INTERVENTI PER IL DRAGAGGIO DI 2,3 Mm³ DI SEDIMENTI IN AREA MOLO POLISETTORIALE E PER LA REALIZZAZIONE DI UN PRIMO LOTTO DELLA CASSA DI COLMATA FUNZIONALE ALL'AMPLIAMENTO DEL V SPORGENTE DEL PORTO DI TARANTO PROGETTO DEFINITIVO

Titolo elaborato **STUDIO IMPATTO AMBIENTALE**
RISCONTRO NOTA COMMISSIONE TECNICA DI VERIFICA AMBIENTALE
NOTA PROT. N° CTVA - 2013 - 1317 DEL 11/04/2013

Elaborato
SIA 011

OGGETTO: Istruttoria VIA "Interventi per il dragaggio di 2,3 Mm³ di sedimenti in area Molo Polisettoriale e per la realizzazione di un primo lotto per la cassa di colmata funzionale all'ampliamento del V sporgente del Porto di Taranto" - Proponente Commissario straordinario e Presidente dell'Autorità Portuale di Taranto - Richiesta Integrazioni nota MATTM prot. n. CTVA-2013-1317 del 11/04/2013

a) Tavola rotte per la localizzazione degli attraversamenti delle navi nel Golfo di Taranto in fase di esercizio del Molo Polisettoriale

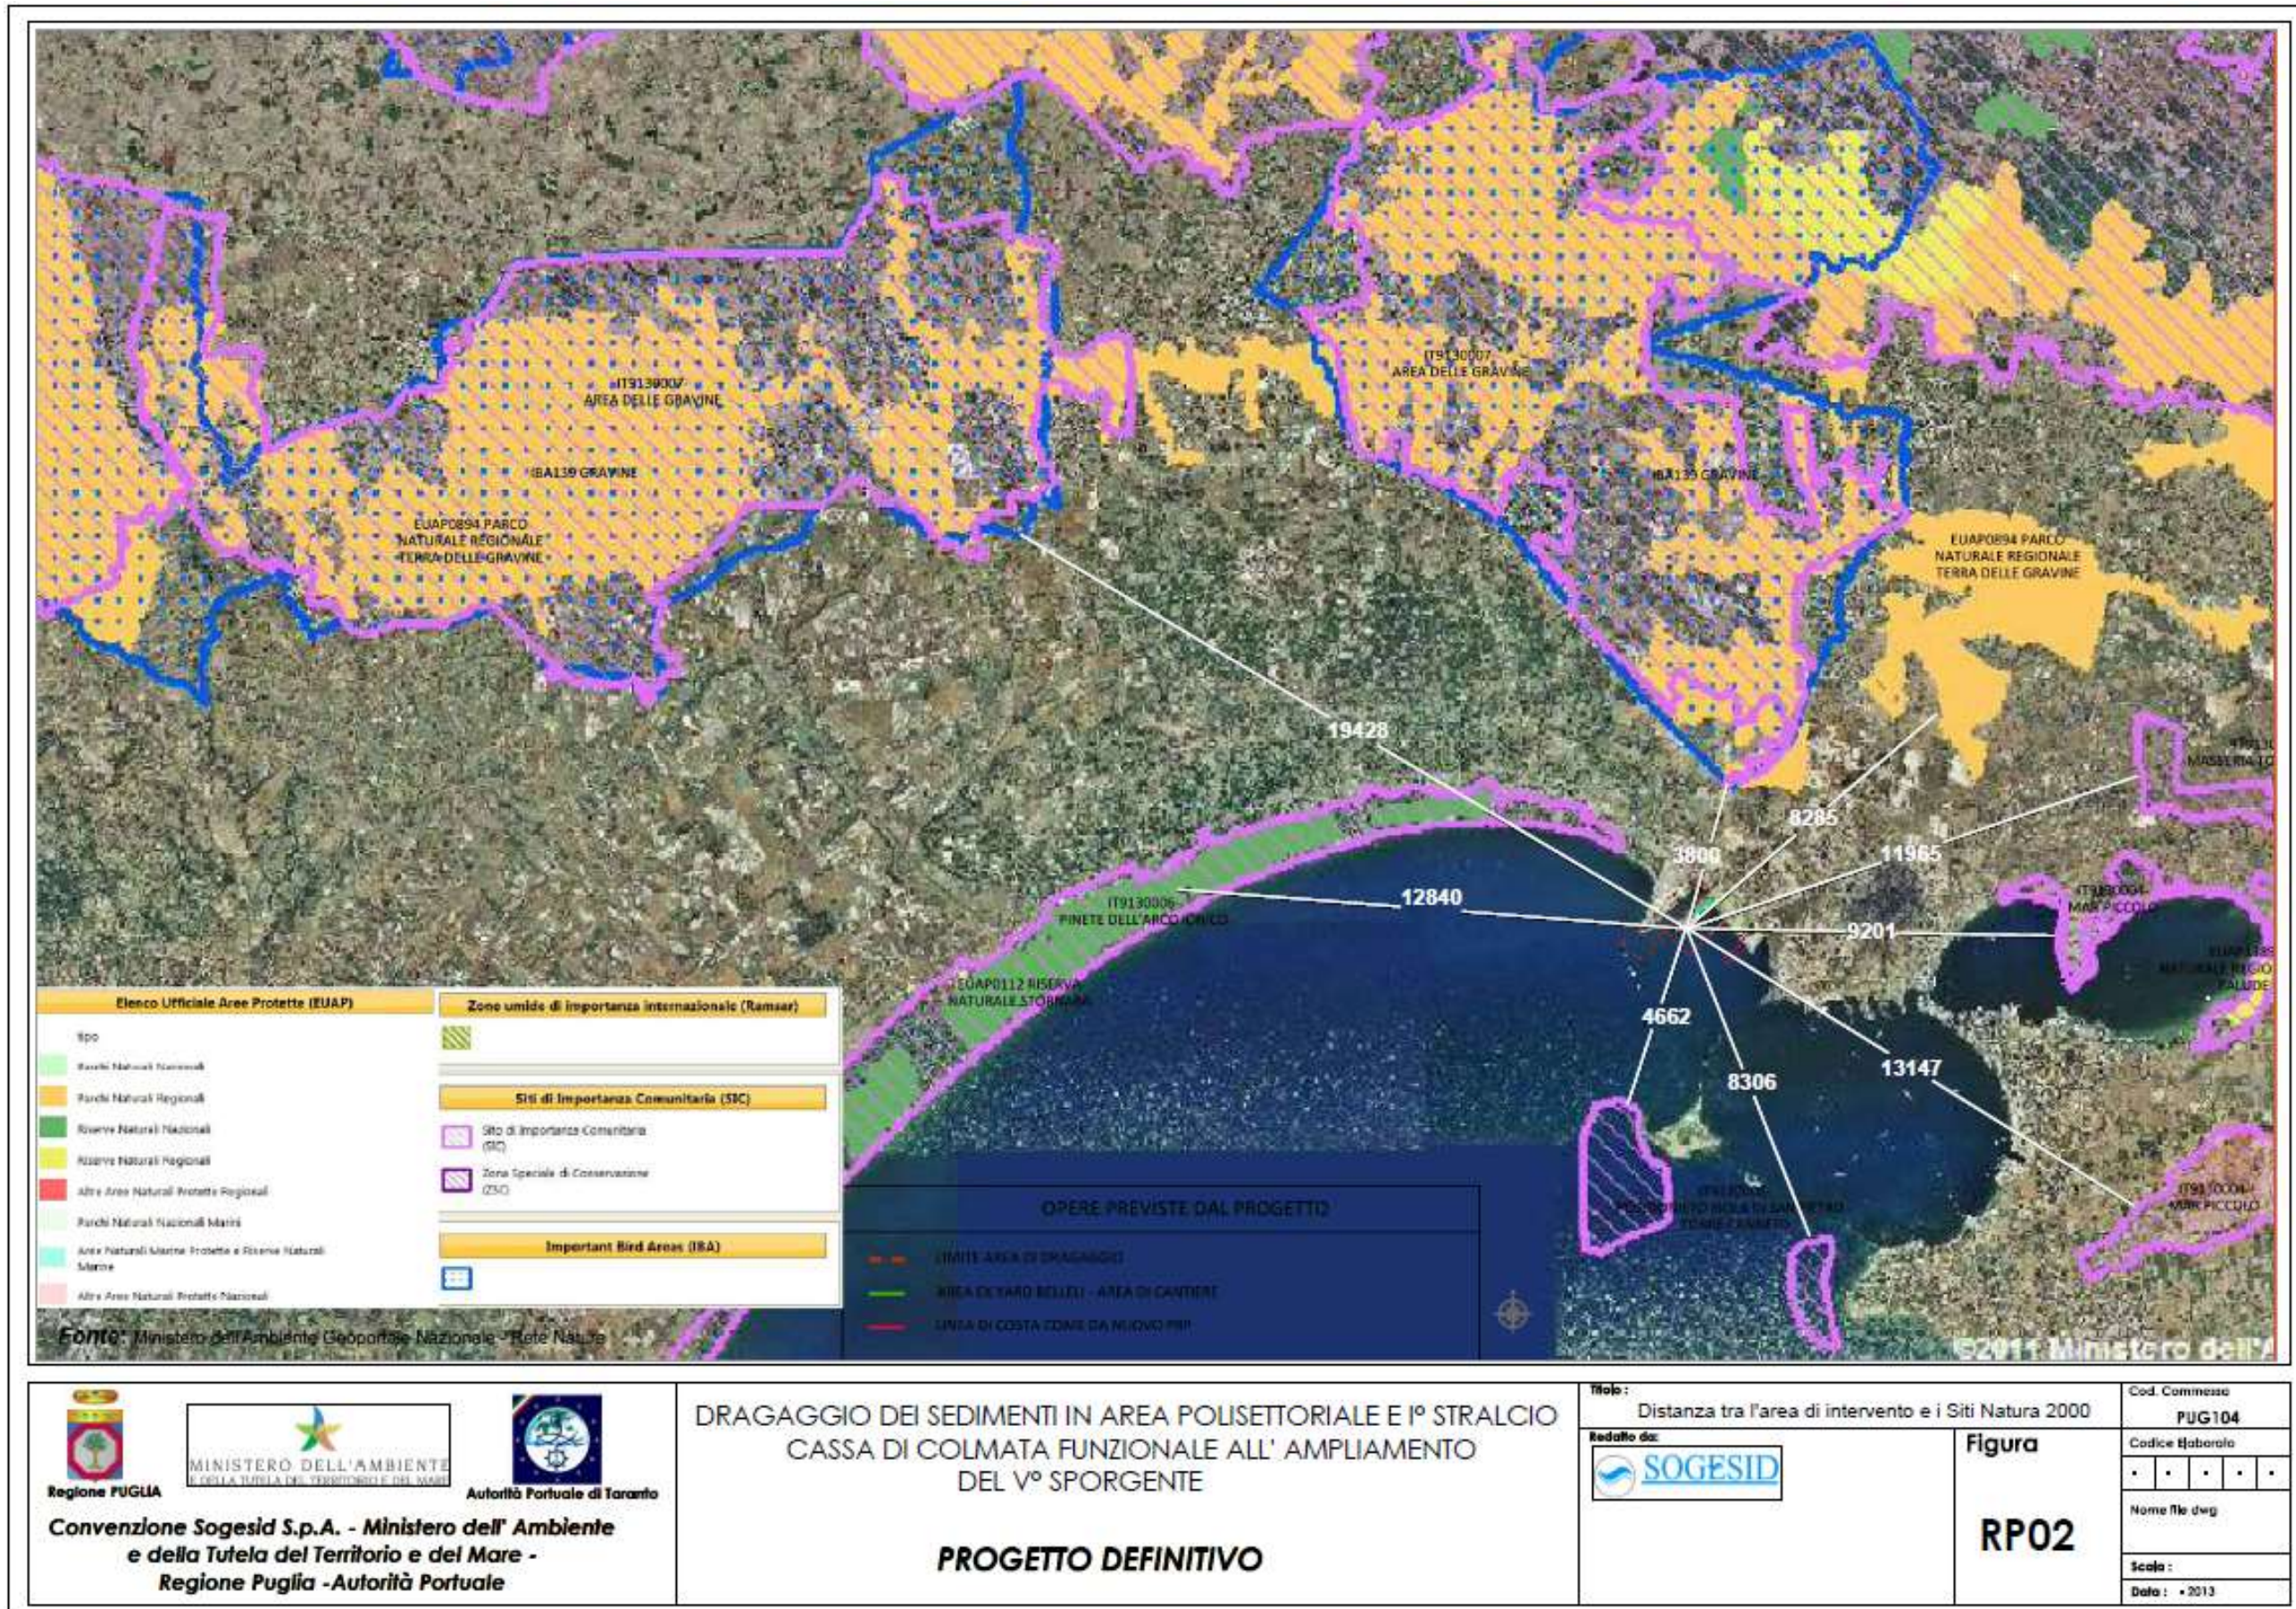
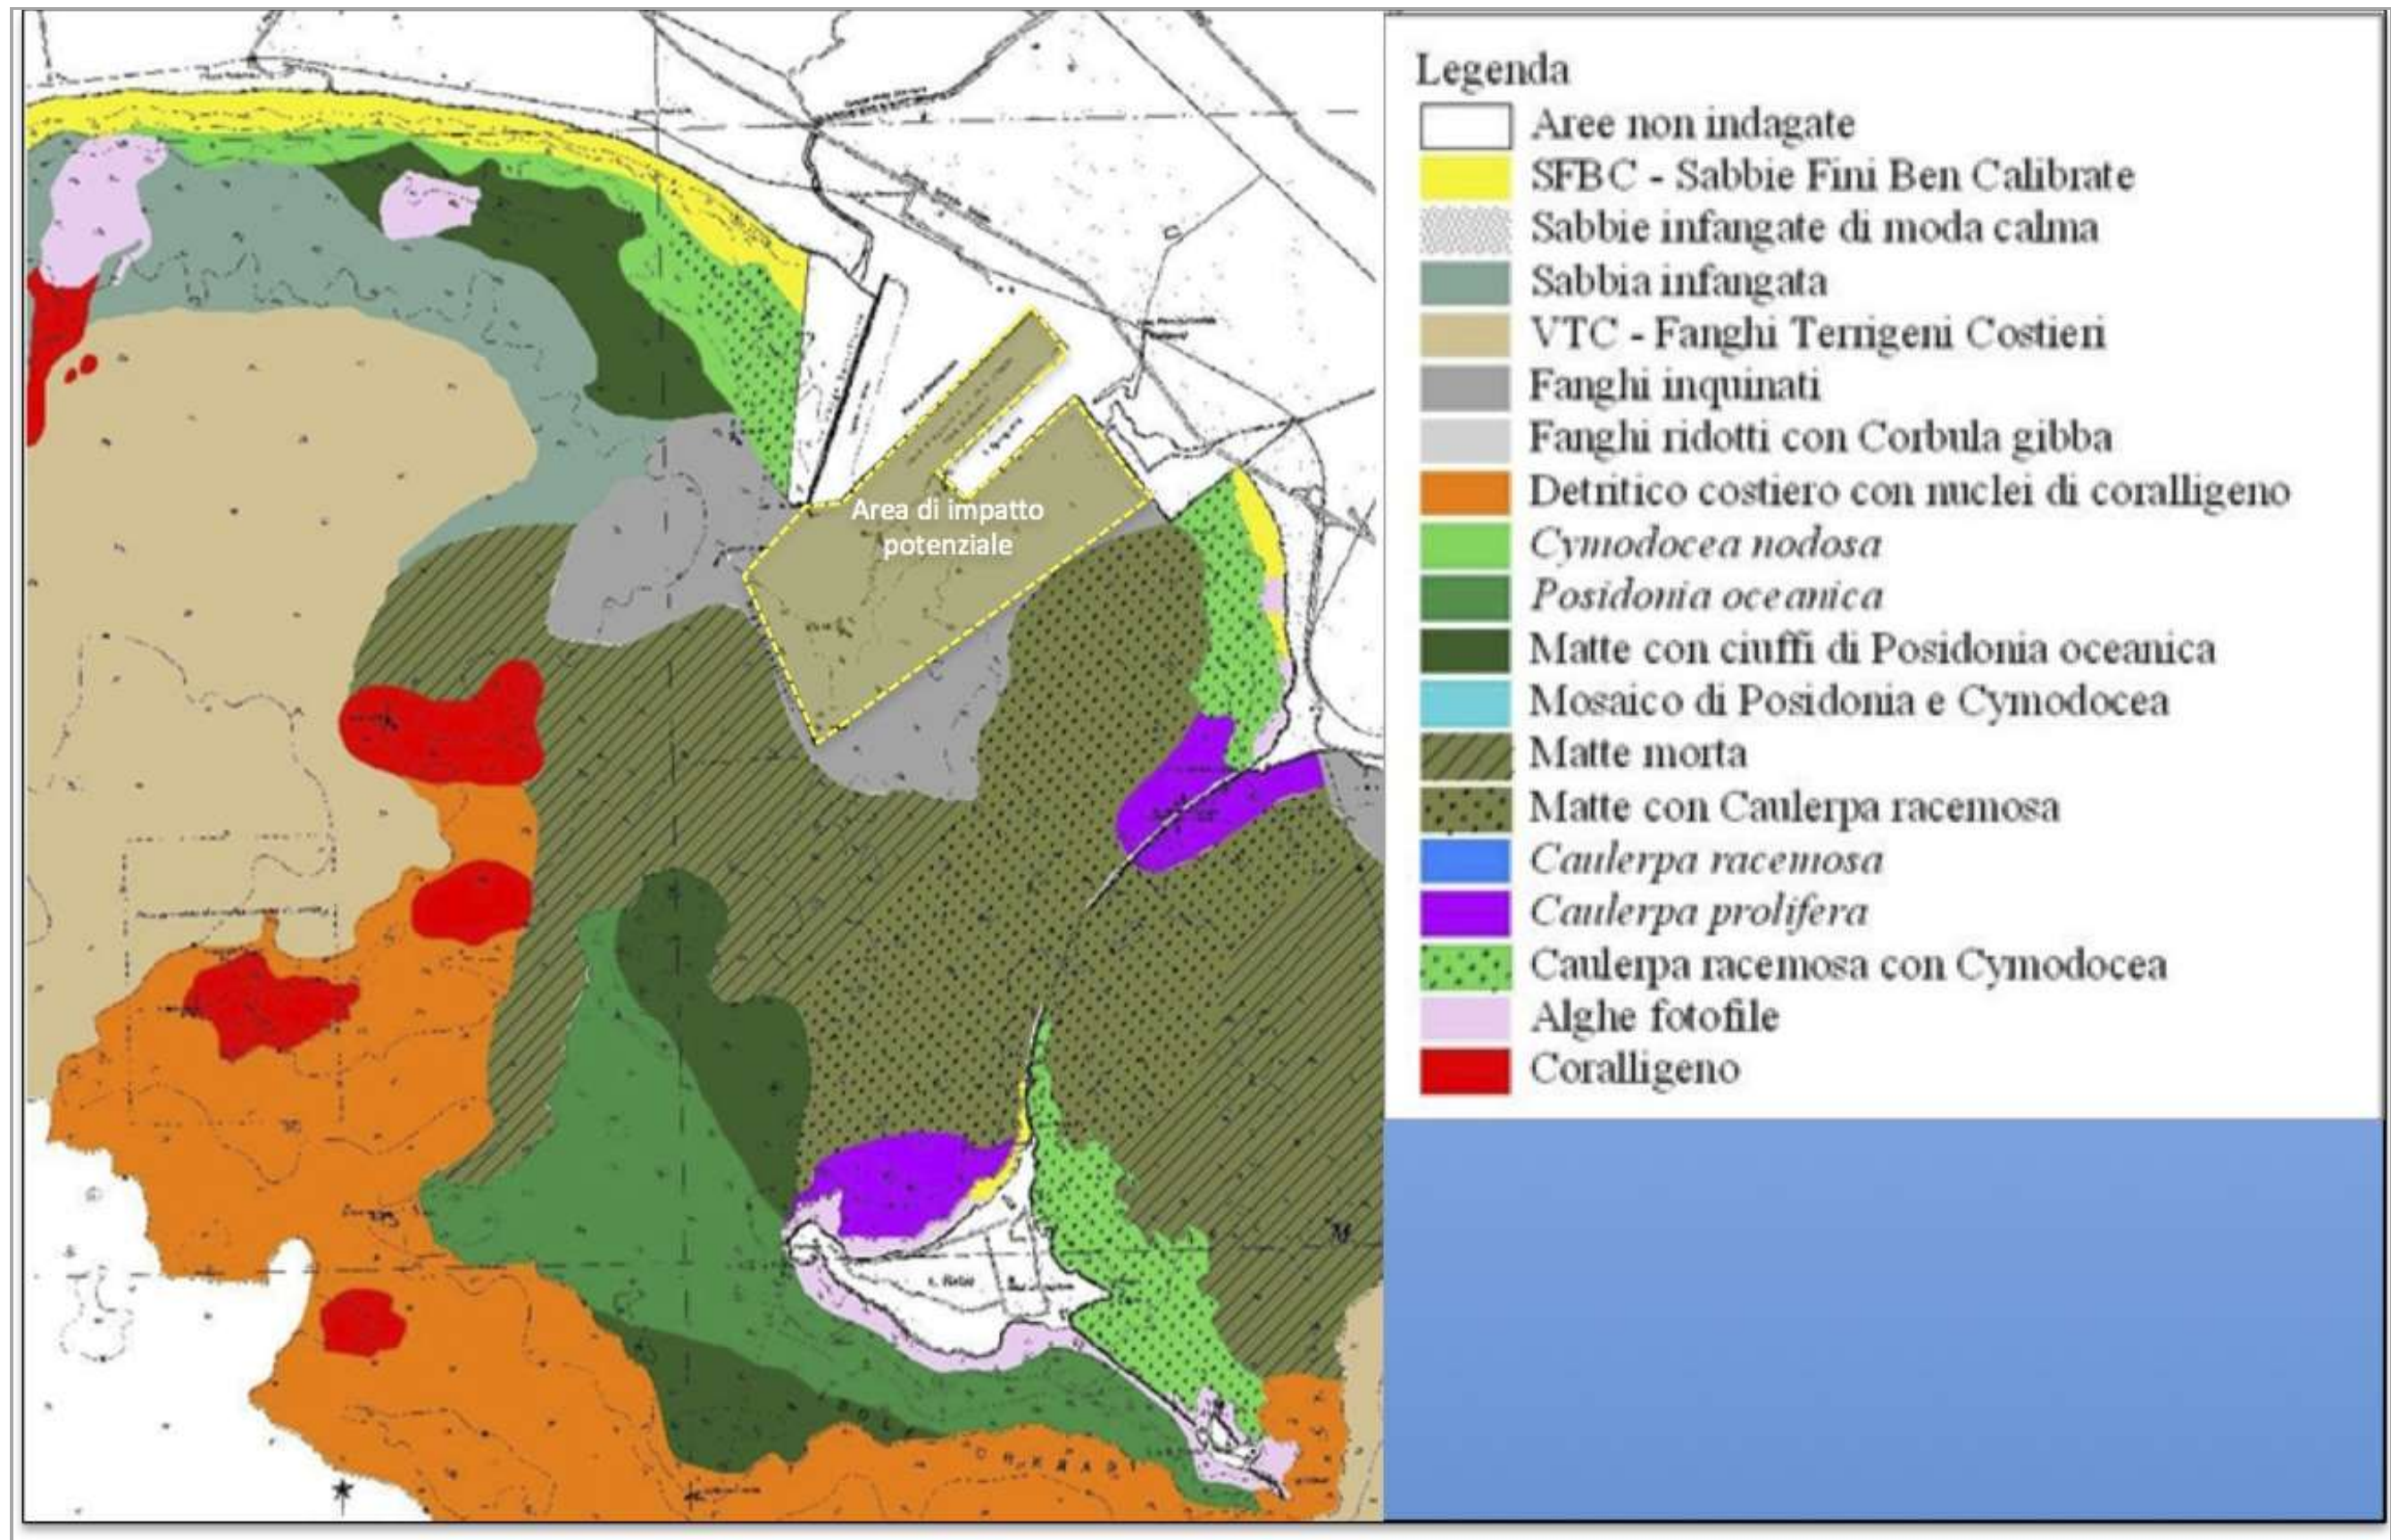
27. nell'ambito dello studio sulla dispersione dei sedimenti da dragaggio nell'ambiente marino, indicare eventuali incidenze sulle praterie di Posidonia oceanica e Cymodocea nodosa nonché sul coralligeno presenti nel golfo di Taranto, in ordine alle perturbazioni del regime ondoso e correntometrico locale e alle escursioni di marea e in considerazione dell'alto livello ecotossicologico dei sedimenti stessi. Indicare eventuali incidenze su tali aree protette dovute alla modifica del regime correntometrico marino locale e del trasporto solido a seguito della realizzazione dei dragaggi e delle opere;

Sono state elaborate tre tavole progettuali al fine di presentare graficamente le problematiche in oggetto:

Dalla sovrapposizione dell'Elaborato "Sovrapposizione della Rotta di avvicinamento delle navi sulla mappa delle Biocenosi bentoniche, si evidenzia che:

- all'interno dell'area di impatto potenziale del progetto di Dragaggio, il fondale risulta costituito dalla tipologia di fondale descritta come "fanghi inquinati" (colore grigio) , non si evidenzia la presenza né di praterie di Fanerogame marine (*p. oceanica* e *c. Nodosa*) , né di Coralligeno;
- all'esterno dell'area di impatto la rotta di avvicinamento navi si discosta 600 ml c.ca da un'area rappresentata da una superficie di fondale a coralligeno.
